Akten

die baulichen und gesundheitspolizeilichen

Verhältnisse etc. der Besitzung 34

Reden - Strasse No. ~~N. 15~~

Zum Gesuch vom 17. März 1911.

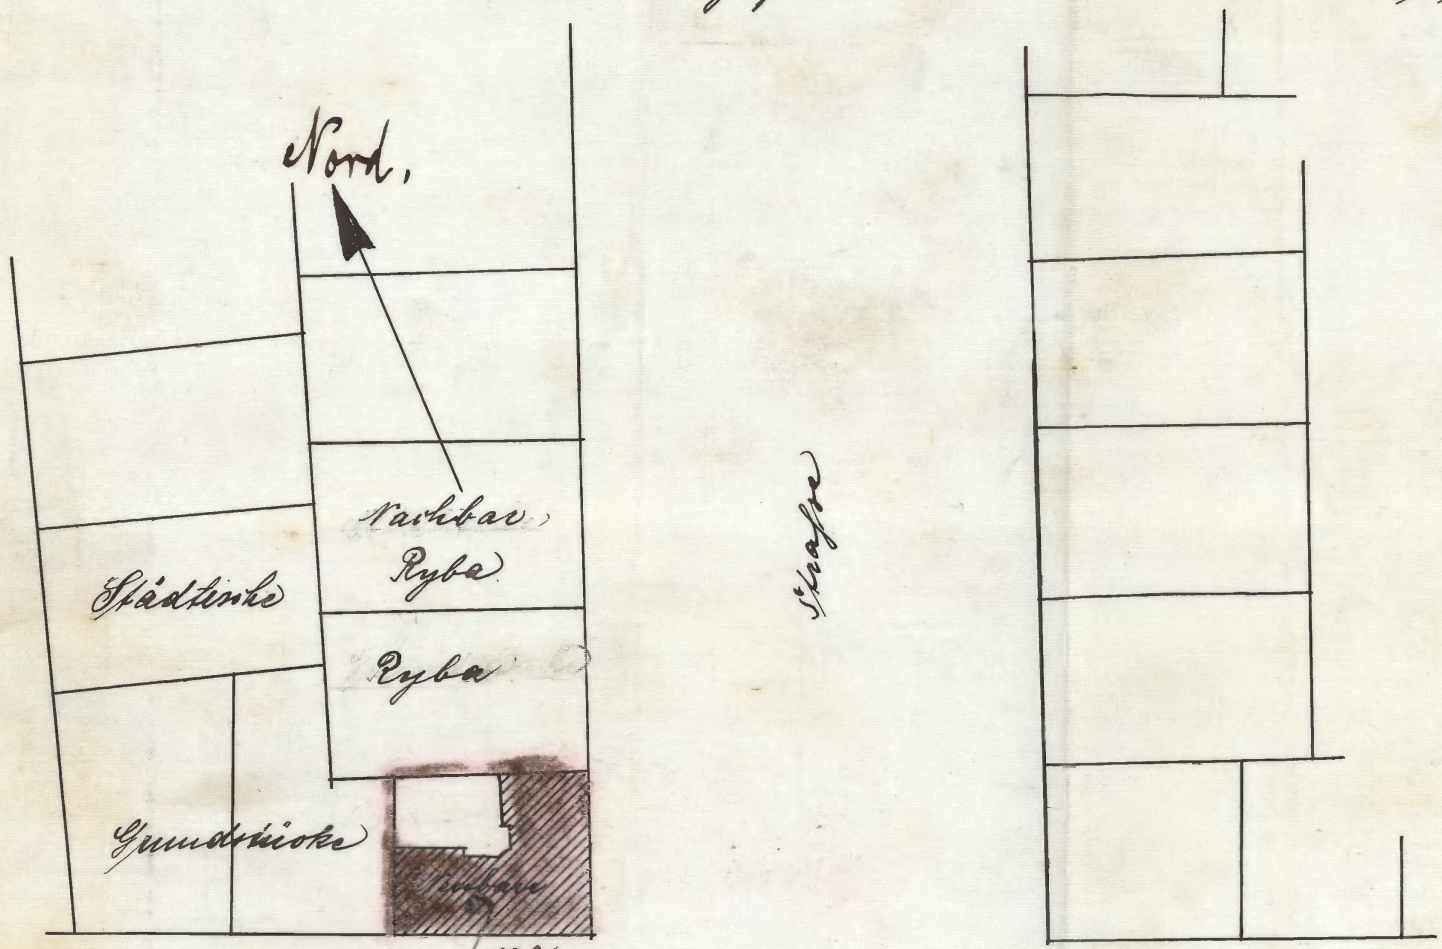
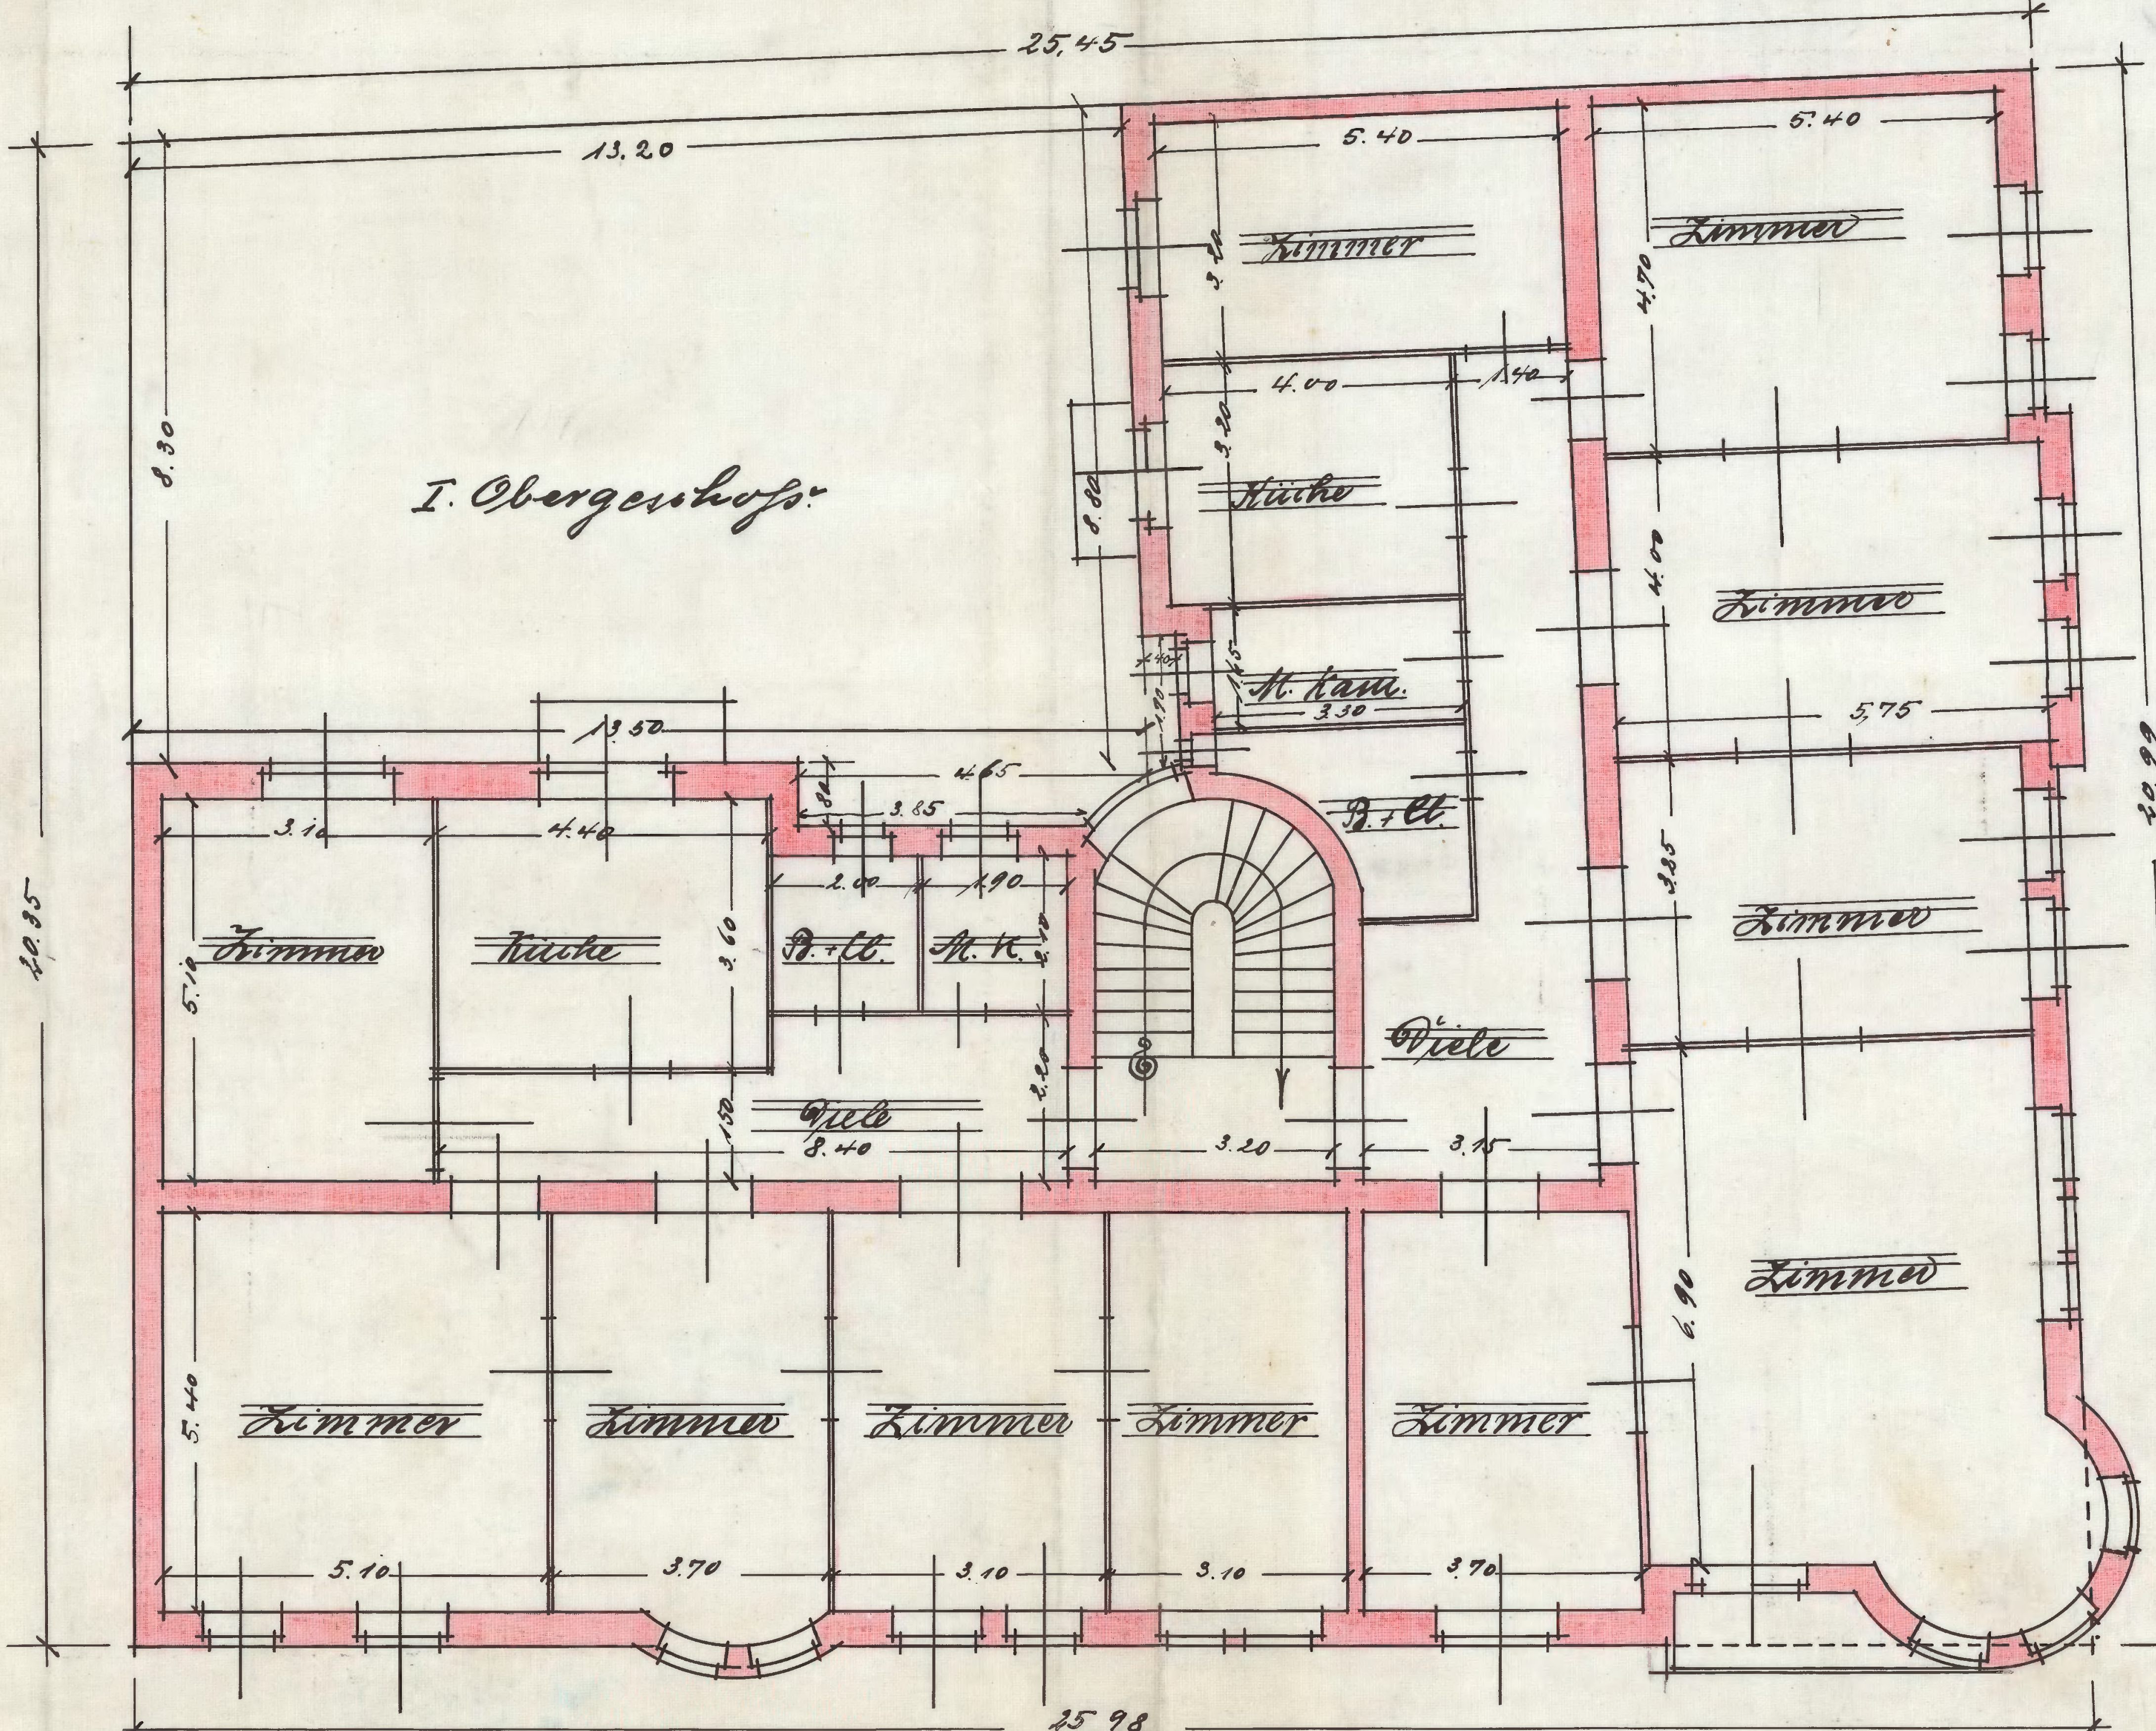
Die verbleibende Hof-

fläche ist um 14,66 qm zu klein. Da eine Verkleinerung der beabsichtigten zu bebauenden Fläche den Grundriß erheblich verschlechtern würde, wird eine Ausnahme von den Bestimmungen des § 39 Abs. 1 der Regierungspolizeiverordnung vom 1. 4. 03/29. 5. 11 befürwortet.

Demnach zu wenig Hof $132,88 - 118,22 = 14,66$ qm

Der Bezirksausschuß hat auf Grund des § 108 Absatz 2 der Polizeiverordnung über die Bauten in den Städten des Regierungsbezirks Oppeln vom 1. April 1903 beschlossen 29. Mai 1909 zu genehmigen, daß abweichend von den Bestimmungen im § 39 Absatz 1 a.a.O. der Hausbesitzer Karl Bittmann in Beuthen O/S sein Grundstück, Grundbuch=Nr. 285 Beuthen-Stadt, Ecke Reden= und Wilhelmstraße nach Maßgabe der beigehefteten Zeichnungen bebaut jedoch mit der Einschränkung, daß die Tiefe der Vorderräume um 0,50 m verringert wird, sodaß die Ueberbauung nur noch rund 4 qm beträgt.

Kellergeschoss

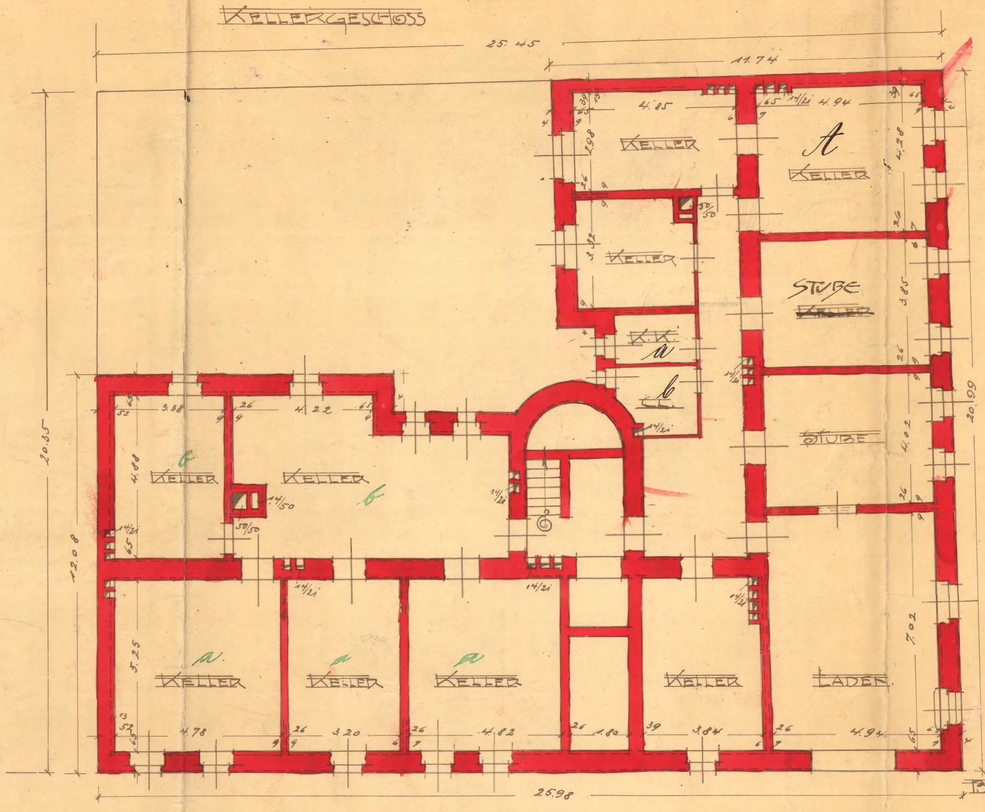
Zur Kenntlichmachung der Kellerräume auf der Zeichnung Blatt 23 der Akten, die zu Wohnzwecken oder sonst zum dauernden Aufenthalt für Menschen eingerichtet worden sind. B. d. 14. 10. 11.

Sie haben den nördlichen Kellerräume an der Wilhelmstraße Ihres Hauses Badenstraße Nr. 16 ohne Genehmigung zu Wohnzwecken einrichten lassen. Auf der zum Bauerlaubnisschein vom 20. 5. 1911 – A 5767 – gehörigen Grundrißzeichnung des Kellergeschosses ist der Raum mit „Keller" bezeichnet. Da das Gebäude zu der Bauklasse B gehört und bereits 4 Vollgeschosse mit ausgebautem Dachgeschoß enthält, darf im Kellergeschoß gemäß § 9 Ziffer 2 der Bau-Polizeiverordnung vom 20. 8. 1909 nur eine Grundfläche

Im baupolizeilichen Interesse werden Sie
aufgefordert, bis zum 1. Dezember d. Js. den
vorbezeichneten Wohnraum räumen zu lassen
und von diesem Zeitpunkte ab nur die auf
der Kellergeschoßgrundrißzeichnung genehmig-
ten 3 Räume an der Wilhelmstraße zum
dauernden Aufenthalt von Menschen be-
nutzen zu lassen zur Vermeidung der
Festsetzung einer Exekutivstrafe von 30 M
evtl. 2 Tage Haft für jeden festgestellten
Zuwiderhandlungsfall.

in Frage kommende Kellerraum ist auf der Grundrißzeichnung vom Kellergeschoß (Blatt 23) der bemerkten Rudenstraße Nr. 16 mit „A" bezeichnet.
